REVISION 002 TO A INVITATION TO TENDER

Title - Sujet : Remise en état de la station d'épuration des eaux usées de Lake Louise – Parc national Banff	
Solicitation No. - N° de l'invitation : 5P420-20-0448/A	Date : 6 avril 2021
Amendment No. - N° de modification : 002	
Client Reference No. - N° de référence du client : 1480	
GETS Reference No. N° de référence de SEAG : PW-21-00949500	
Solicitation Closes - L'invitation prend fin : At - à : 14h00 On - le : 15 avril 2021	Time Zone - Fuseau horaire MDT - HAR
F.O.B. - F.A.B. : Plant - Usine : <input type="checkbox"/> Destination : <input checked="" type="checkbox"/> Other - Autre : <input type="checkbox"/>	
Address Enquiries to - Adresser toutes demande de renseignements à : Rebecca Chen	
Telephone No. - N° de telephone : (587) 439-3529	Fax No. -N° de télécopieur : (866) 246-6893
Email Address – Courriel : rebecca.chen2@canada.ca	
Destination of Goods, Services, and Construction - Destination des biens, services, et construction : See Herein – Voir ici

Modification 002

La présente modification vise à diffuser des présences à la visite des lieux, à diffuser des questions et réponses et à apporter des modifications au dossier d'appel d'o

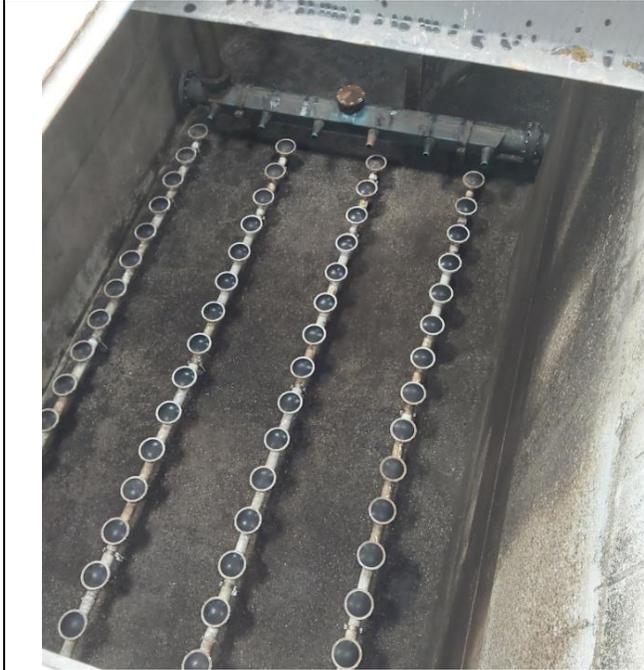
Q5. Que doit-on faire du tuyau d'aération existant après avoir enlevé les coudes (photo ci-dessous)?

Q7. Fournir et installer les vannes de commande du débit d'air de procédé (FCV-11, 12, 13, 21, 22, 23) selon les spécifications du DV1- Obturateurs à diaphragme de la section 40 92 13.01, diamètre de 75 mm.

R5. Réparer la peinture et installer une bride pleine sur le tuyau d'aération existant à côté du bioréacteur, comme l'illustre la photo ci-dessous.

R7. Ajouter la NOTE 7 au dessin 2.P2-01 : 7. REMOVE EX 150-FR-MS INSIDE BUILDING. FILL THE RESIDUAL PIPE (WALL PENETRATION) WITH NON-SHRINK GROUT.

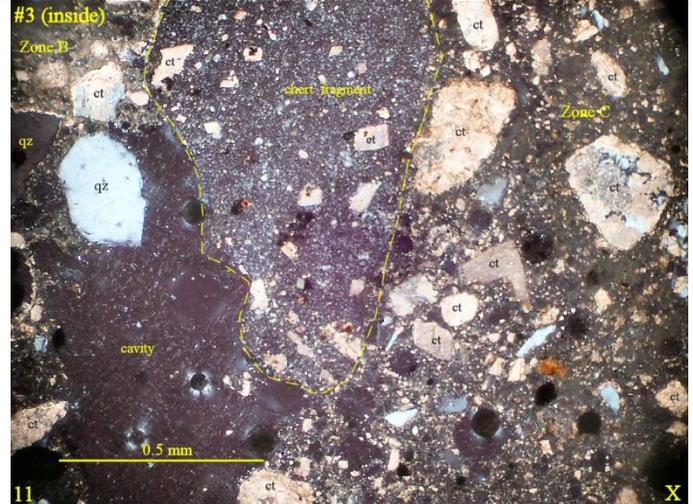
Q9. Inclure des photos de l'inspection du bioréacteur vide et de l'analyse du carottage du béton.

R9.

Bioréacteur – Photo 1

Bioréacteur – Photo 2

Bioréacteur – Photo 3

Bioréacteur – Photo 4

Bioréacteur – Photo 5

Bioréacteur – Photo 6
